Sitzungsunterlagen

öffentliche Sitzung des Bau-,
Planungs- und Umweltausschusses
03.08.2023

Teilfortschreibung Flächennutzungsplan Windenergie - Würdigung der Stellungnahmen aus der ersten Behörden- und Öffentlichkeitsbeteiligung nach §§ 3 Abs. 1, 4 Abs. 1 BauGB

Flächennutzungsplan-Teilfortschreibung Windenergie – Stellungnahmen aus der frühzeitigen Beteiligung der Behörden und sonstigen Träger öffentlicher Belange gem. § 4 (1) BauGB sowie aus der Beteiligung der Nachbargemeinden gem. § 2 (2) BauGB

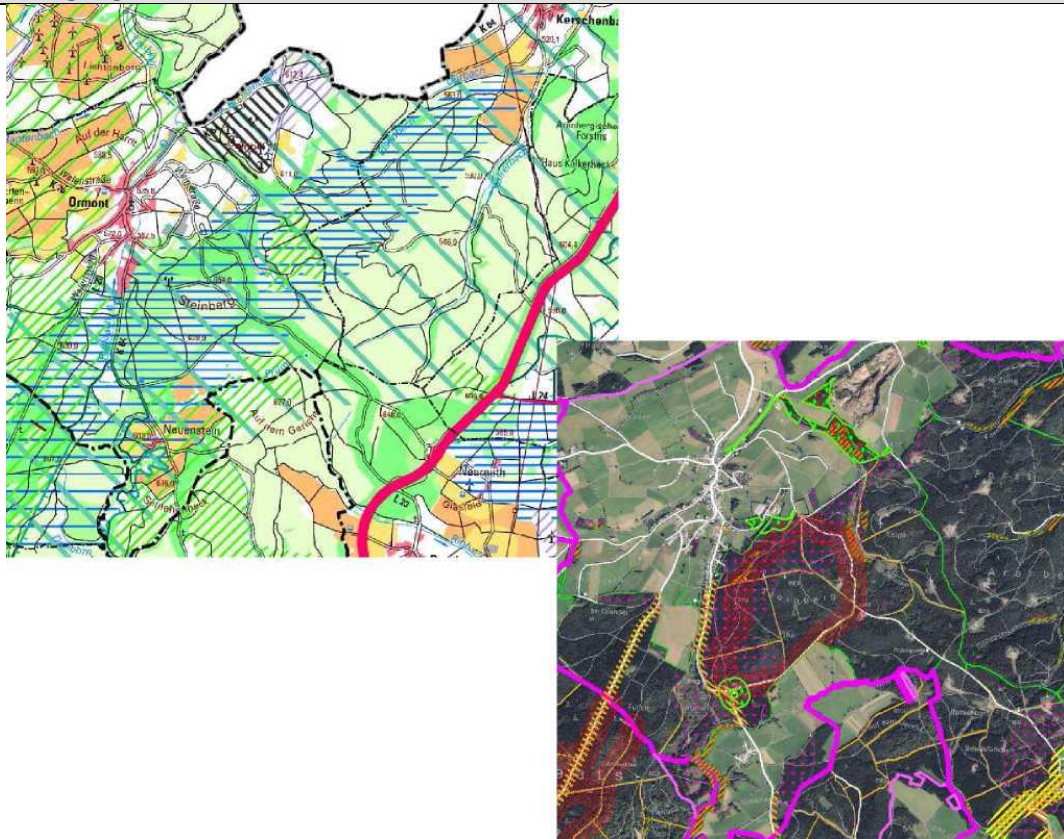
Eignungsflächen A-1: Hallschlag  Die Eignungsfläche A-1 liegt am südöstlichen  Rand der Ortsgemeinde Hallschlag unmittelbar an der Grenze zu Nordrhein-Westfalen in den Gemeindewaldabteilungen 3 a1, 1 a und b. Es handelt sich um den Höhenrücken „Steinert“, der überwiegend mit Nadelwald bestockt ist. Im Südosten fällt das Gelände deutlich in das Tal des Bonsertseifen ab.	<i>zur Kenntnis genommen</i>

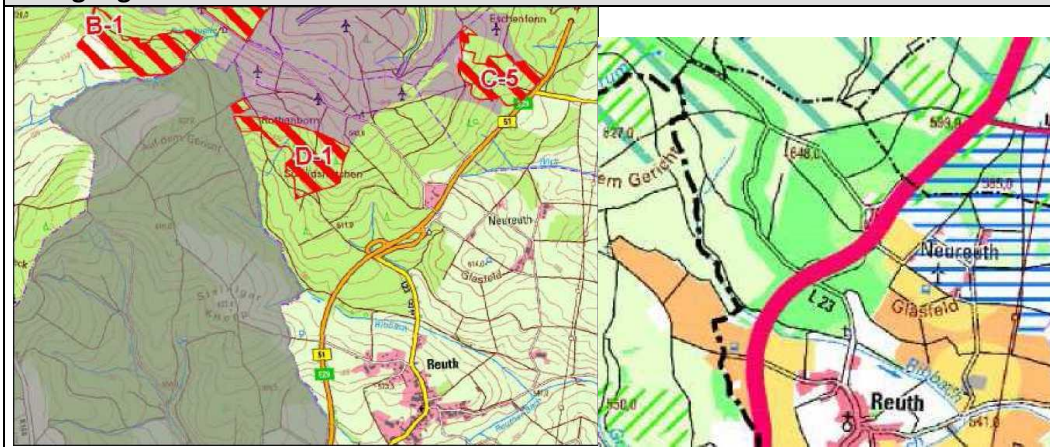
Die **Eignungsfläche D-1** liegt am Rand des nördlichen Ausläufers des Schneifelrückens etwa 1 km nordwestlich von Reuth auf einer Höhe von 610 m bis 640 m ü. NN. Es handelt sich um einen gewellten Höhenrücken, der von der Talmulde des Ribbach durchzogen wird und weitgehend bewaldet ist. Die Fläche liegt vollständig auf Waldflächen der Ortsgemeinde Reuth.

Im regionalen Raumordnungsplan für die Region Trier sind in diesem Bereich forstliche Vorrangflächen aufgrund der Ausweisung in der Waldfunktionskartierung als Klimaschutzwald, Trassen- und Lärmschutzwald betroffen.

Laut Umweltbericht wurden und sollen auf der Fläche weitere naturschutzfachliche Maßnahmen aus Ersatzzahlungen umgesetzt werden

Eignungsfläche E: Rammelsberg - Weitersberg

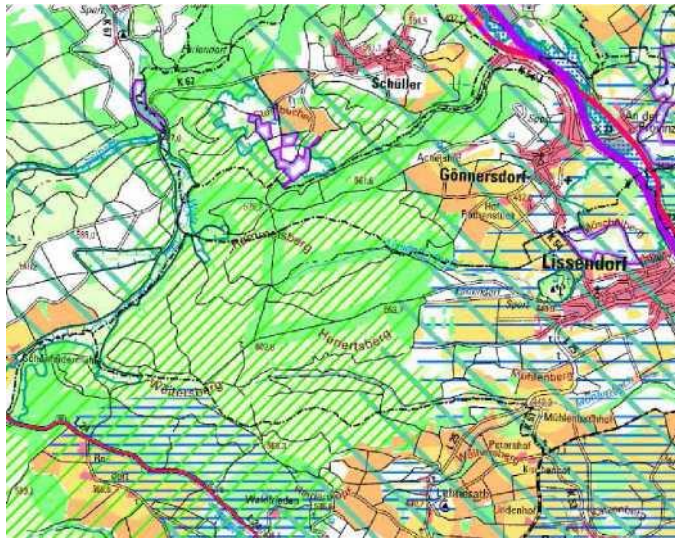
Die potentielle **Eignungsfläche E** befindet sich auf der Hochfläche zwischen dem Wirfttal und dem Kylltal. Das Gebiet ist vollständig bewaldet. Die potentielle Eignungsfläche E liegt im Vorranggebiet für den regionalen Biotopverbund. Aufgrund der Nähe des östlich gelegenen Feriendorfs Lissendorf sind die westlich vorkommenden Wälder als Erholungswald hoher Bedeutung in der Waldfunktionenkarte ausgewiesen worden.

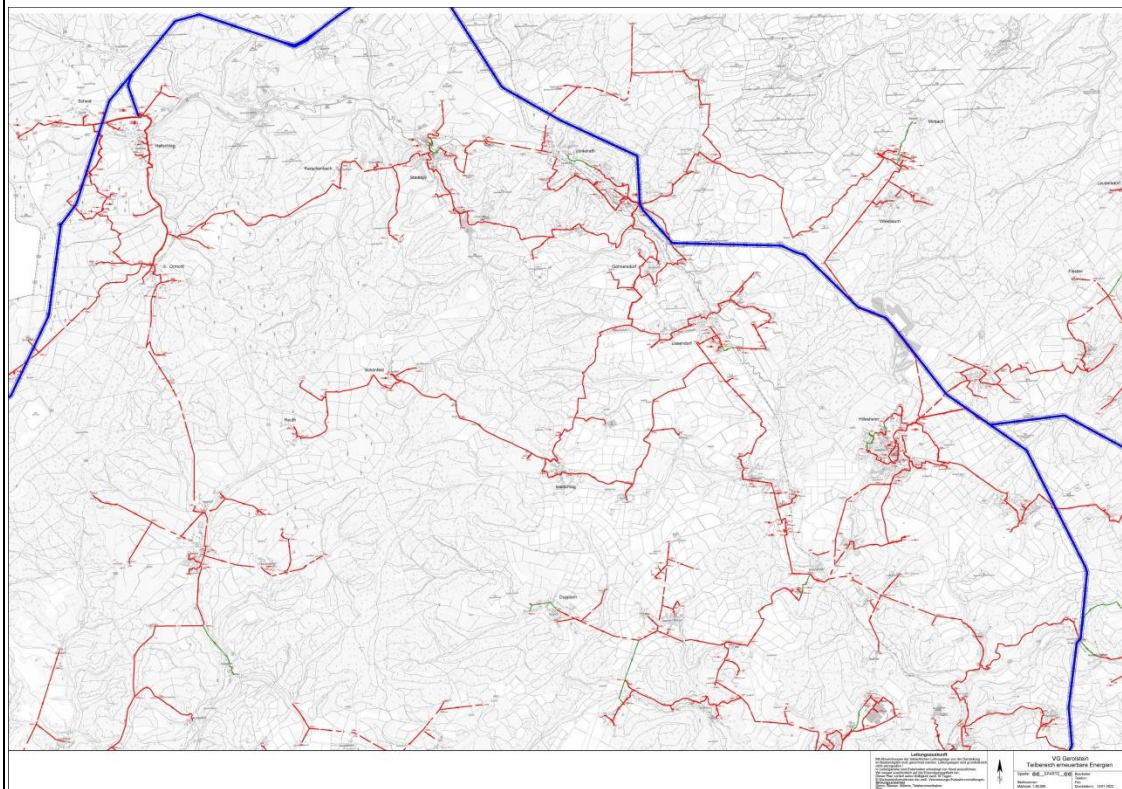
Anregung	Abwägungsvorschlag
Als Anlage senden wir Ihnen einen Planausschnitt, in denen unsere im Planungsgebiet vorhandenen Leitungen/Anlagen eingetragen sind mit der Bitte, diese bei der weiteren Planung zu berücksichtigen.	<i>Die eingetragenen Leitungen und Anlagen werden im Rahmen der Einzelgenehmigungsverfahren berücksichtigt.</i>

- Für 20-kV-Freileitung ist ein Schutzstreifen von 16,0 m Breite (8,0 m Breite beiderseits der Leitungsachse) freizuhalten, in dem eine Bebauung, das Anpflanzen von tiefwurzelndem Gehölz und sonstige leitungsgefährdende Maßnahmen untersagt sind.
- Für 20-kV/0,4-kV Kabel ist ein Schutzstreifen von 1,0 m Breite (0,5 m Breite beiderseits der Leitungsachse) freizuhalten, in dem eine Bebauung, das Anpflanzen von tiefwurzelndem Gehölz und sonstige leitungsgefährdende Maßnahmen untersagt sind.

Sollten Änderungen unserer Leitungen/Anlagen notwendig werden, so richtet sich die Kostentragung nach den bestehenden Verträgen bzw. sonstigen Regelungen.
